Viser til tilbakemelding av mangler mottatt 19.12.2022. Legger også ved mangelbrev.

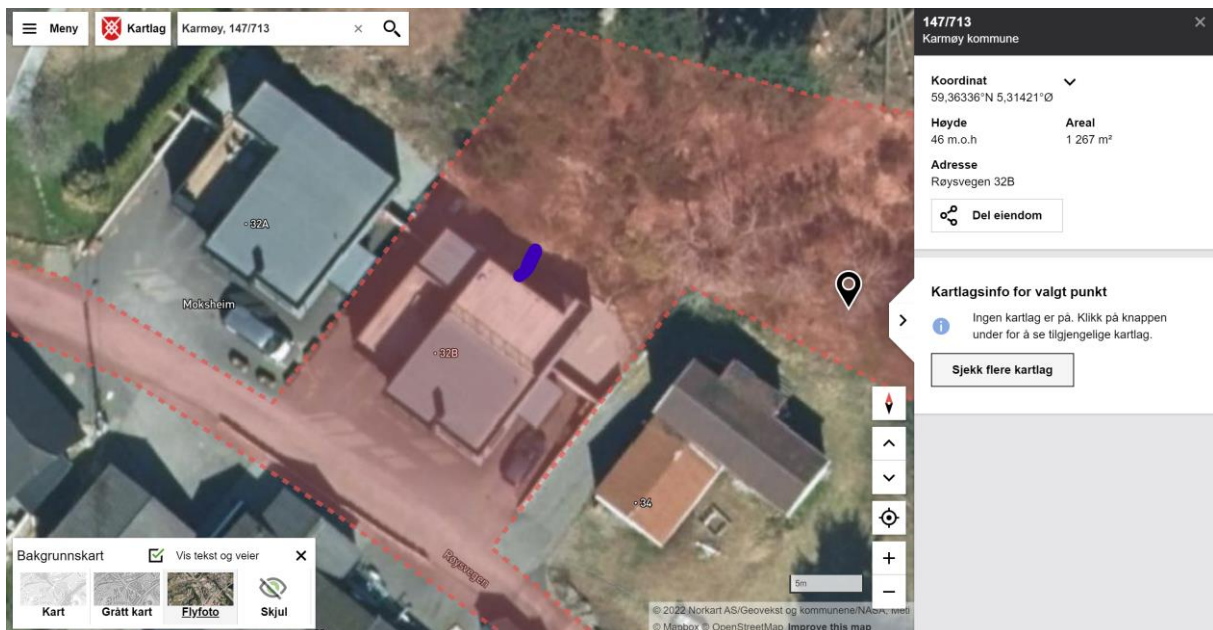
- **Avstandserklæring fra nabo i sør-øst, gbnr. 147/74, for tiltak nærmere nabogrensen enn 4 m.**

Fjellet som er delvis fjernet er inni den blå firkanten. Røde streken viser grensen. 147/74 er på høyre side av den røde streken. Mellom grensen og bort til der vi skal fjerne fjell er det i overkant av 5m. Jeg førte en meter til 147/74 på søknad da vi må fjerne rundt 10 cm med eksisterende moll/grus og erstatte med ren moll. Slik jeg tolker lovverket anses 10 cm som et «mindre tiltak» (Pbl § 29-4 punkt b). Den vesentlige terrengendringen starter når vi fjerner fjell. Det er i overkant av 5 meter mellom grensen 147/74 og fjellet som er fjernet.
